資料 2 福島第一原子力発電所に関する対応状況

保安院の主な対応（平成23年12月7日以降）

東京電力株式会社福島第一原子力発電所第1～4号機に対する「中期的安全確保の考え方」に関する東京電力からの報告書（その1）の評価結果について

東京電力株式会社「福島第一原子力発電所第1～4号機に対する「中期的安全確保の考え方」に基づく施設運営計画に係る報告書（その1）」の評価

(1) 原子炉の崩壊熱の適切な除去、水素爆発の防止

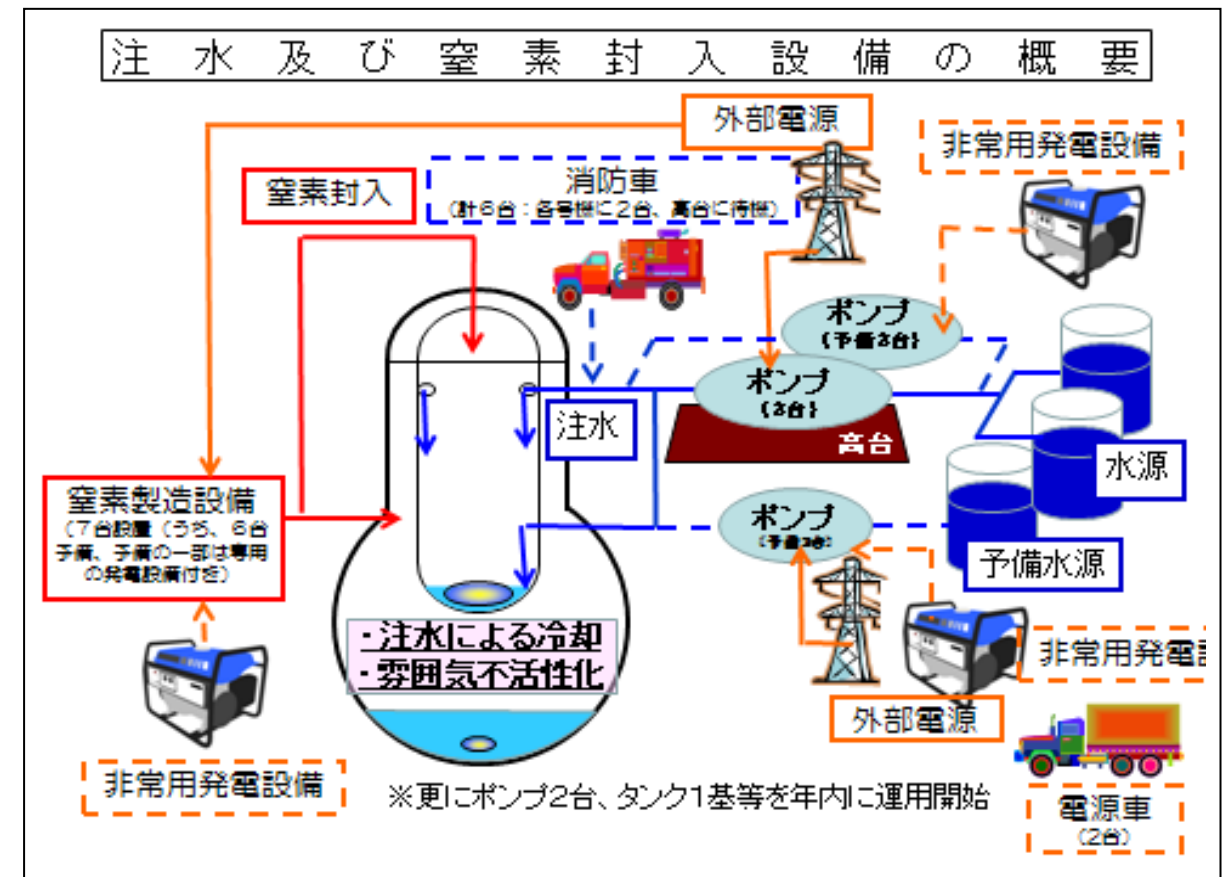
原子炉に残留する核燃料物質の崩壊熱を除去するため、原子炉注水設備を設置。核燃料物質からの放射線が水を分解することで僅かながら水素が発生。水素爆発を防止するため、窒素封入設備を設置し、可燃限界(水素濃度4%かつ酸素濃度5%)以下に維持するために、格納容器及び压力容器に必要な窒素量を封入。

压力容器及び格納容器への注水設備については、故障や事故に備え何重ものバックアップ。仮に、新たに設置した設備が全て使用不能となっても 3 時間程度で消防車による注水再開が可能。

窒素製造設備を複数台設置、その一部については専用の発電機を設置。

当院が独自に、非常に厳しい条件(1~3号機において同時に、新たに設置した設備が全て使用不能となり、注水が12時間停止)を想定し評価した結果、敷地境界での実効線量は年間1ミリシーベルトを下回る。

ホウ酸水注入設備の概要

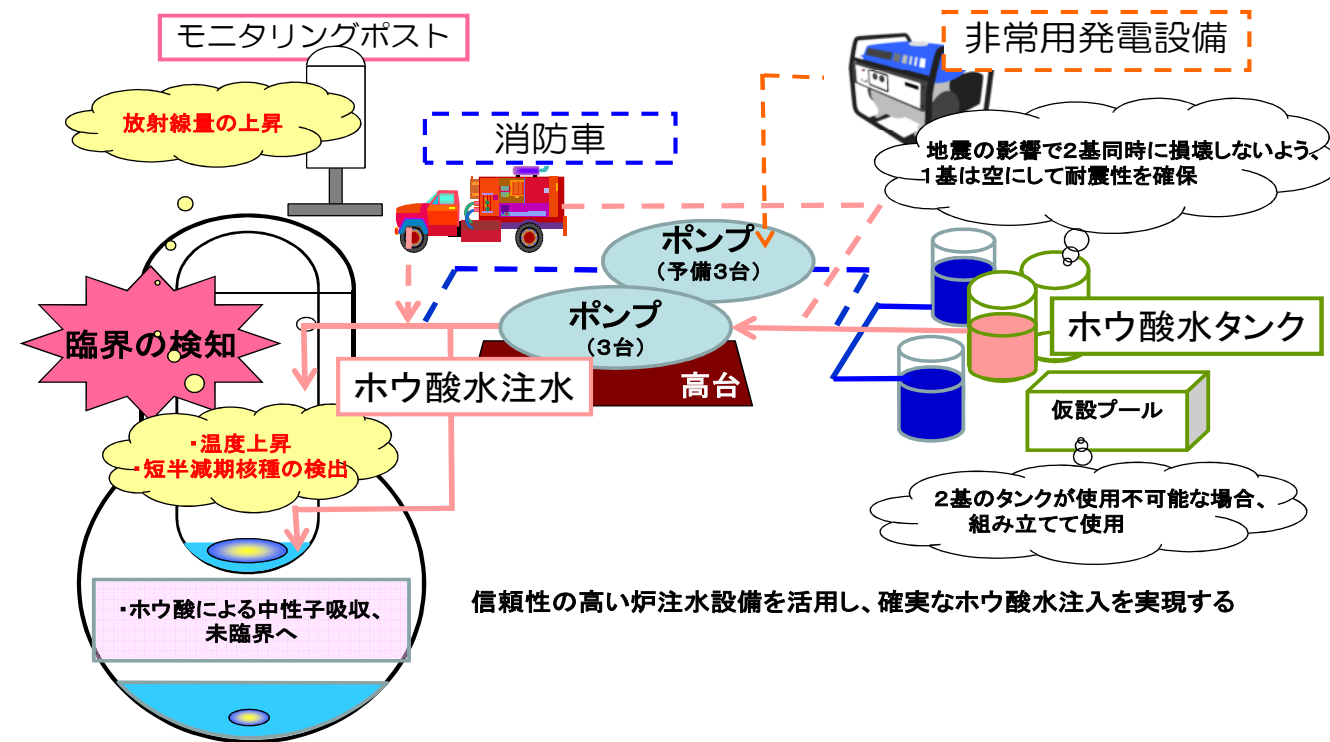
ホウ酸水注入設備のポンプおよび電源は原子炉注水設備と共用であるため同等の信頼性を有する。ホウ酸水のタンクは複数設置。

- 温度上昇により検知
- 敷地境界等の放射線観測機（モニタリングポスト）により検知
- 更に、臨界時発生する短半減期核種を測定（1, 2号機：装置設置済、3号機：2月上旬予定）

厳しい条件（再臨界発生後、22時間ホウ酸水が注入できない場合）を想定し、評価した結果、事故時における敷地境界での実効線量は、約0.54ミリシーベルトであり、十分低い。

2号機使用済燃料プール循環冷却システム概略図

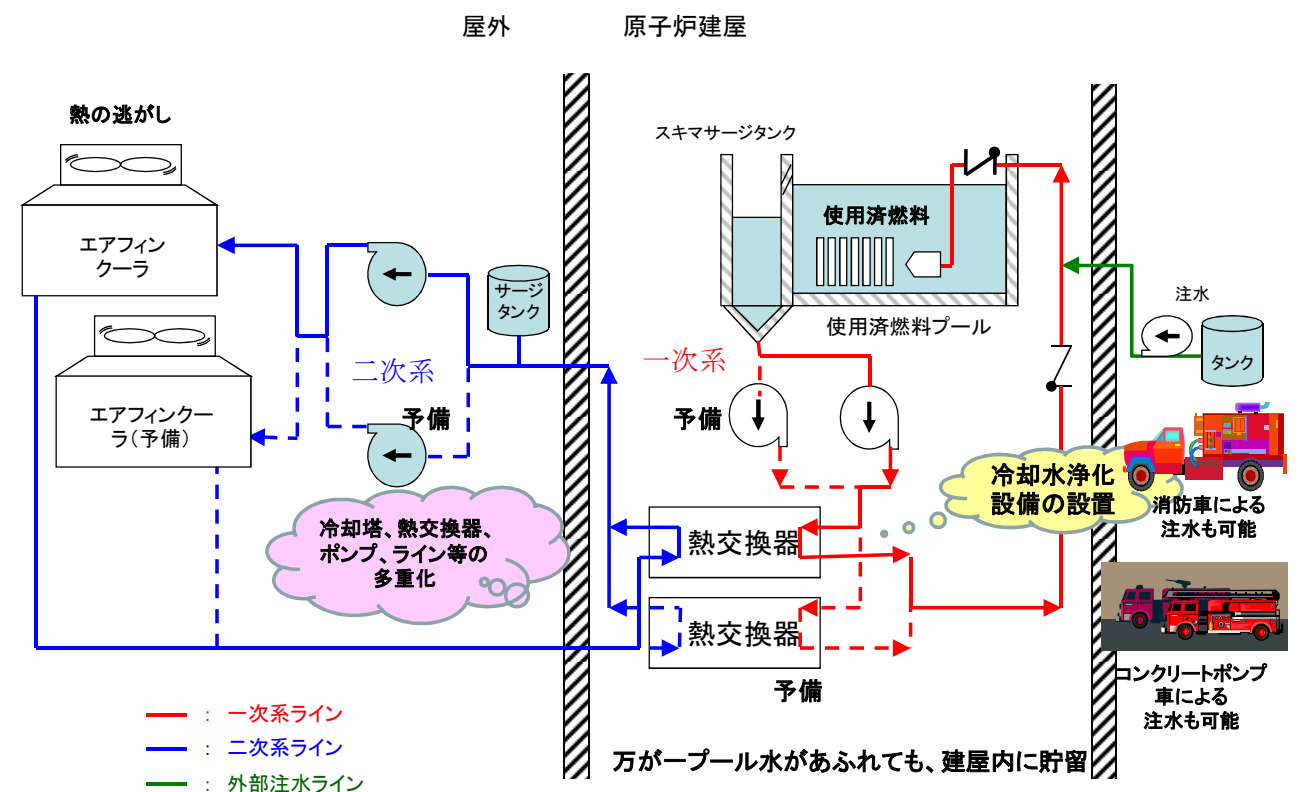
循環冷却設備の動的機器（冷却塔、ポンプ、熱交換器等）は多重化。蒸発または、万が一の漏えいによるプール水の減少については、外部から注水を可能にすることで対応。

発災時に応急措置として海水を注入したプールには、使用済燃料の被覆管やプールが腐食しないよう、塩分の除去装置を設置。

厳しい条件（ポンプ故障、電源喪失）を想定し、評価した結果、16日程度以上の余裕があり、再注水のための修理・代替措置可能。

(4) 高レベル放射性汚染水の処理

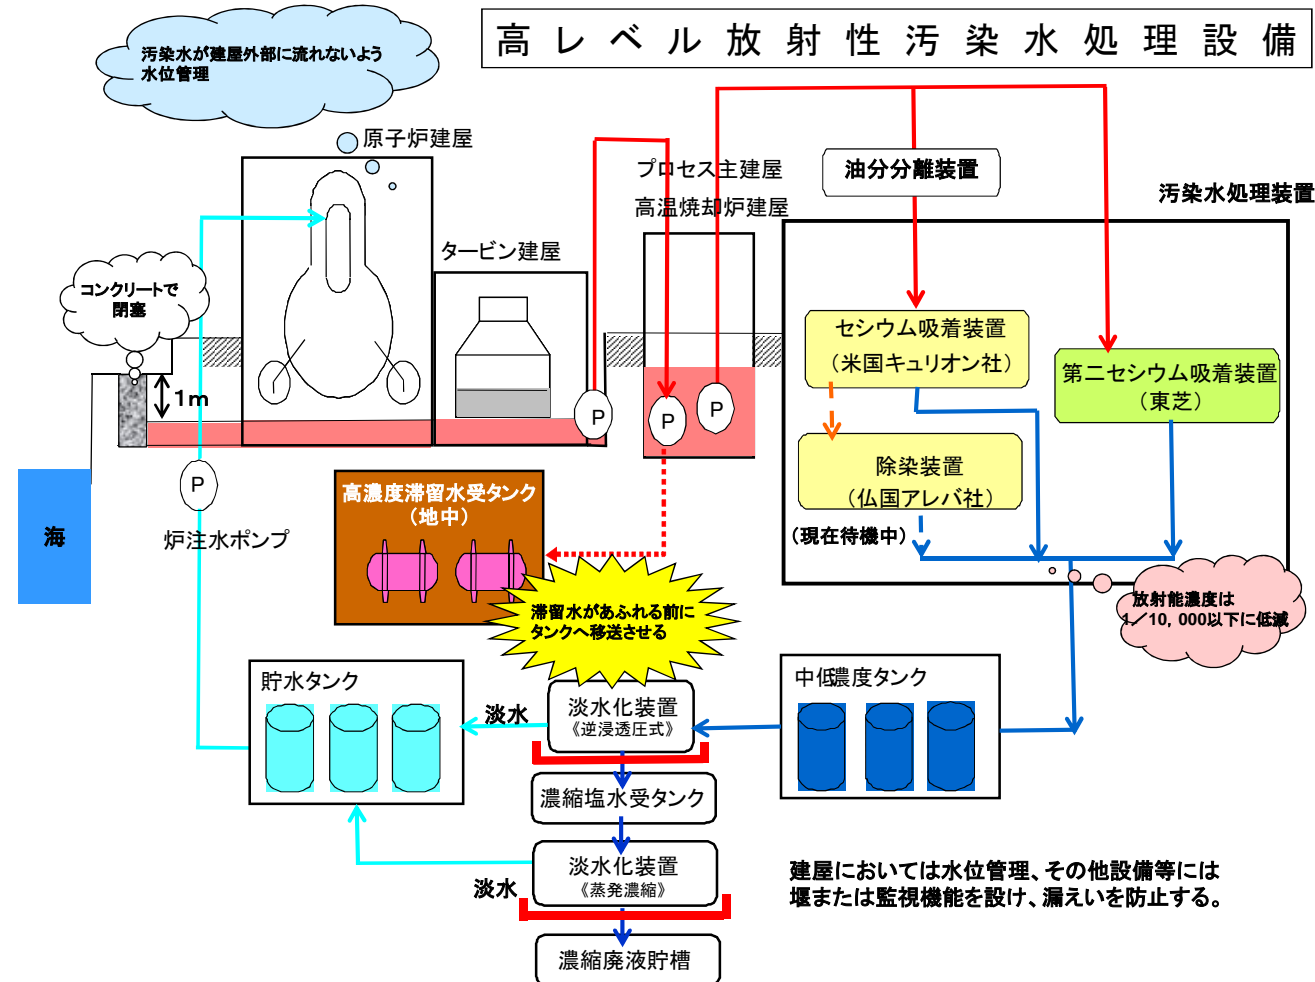
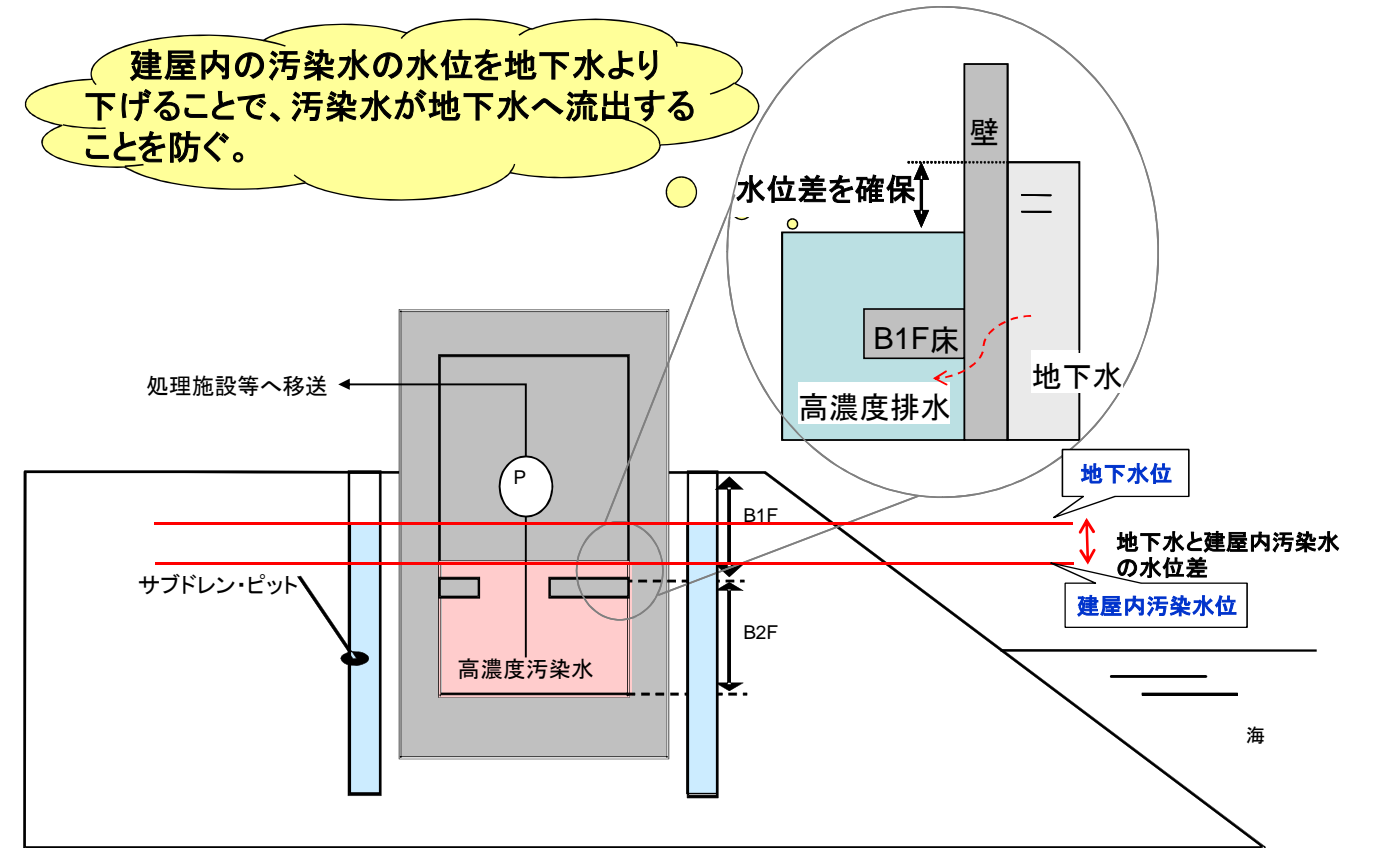
津波や炉心冷却水等の流入により原子炉建屋やタービン建屋等に滞留した高レベル放射性汚染水を処理し、放射性物質（セシウム 134, 137）の濃度を約 1/10,000 以下に低減。処理済水は、原子炉の注水に再利用。

汚染水処理装置は、故障等に備え、複数系統を設置。ポンプ等の動的機器は原則多重化。

- ・ 高レベル汚染水の処理装置等から漏えいは、検知器等にて検知するとともに、堰や建屋等で漏えい拡大を防止。
- ・ 12月4日に発生した淡水化装置からの施設外への漏えい事象を踏まえ、類似の堰は、点検・補修を実施。当該堰を含め、全ての堰について、漏えい検知機を設置し、更に、より信頼性の高い堰への改造を検討。
- ・ 屋外の濃縮塩水を貯蔵するタンク等については、静的な状態であり、巡視点検により監視し漏えいがあれば止水、堰の設置等を実施。
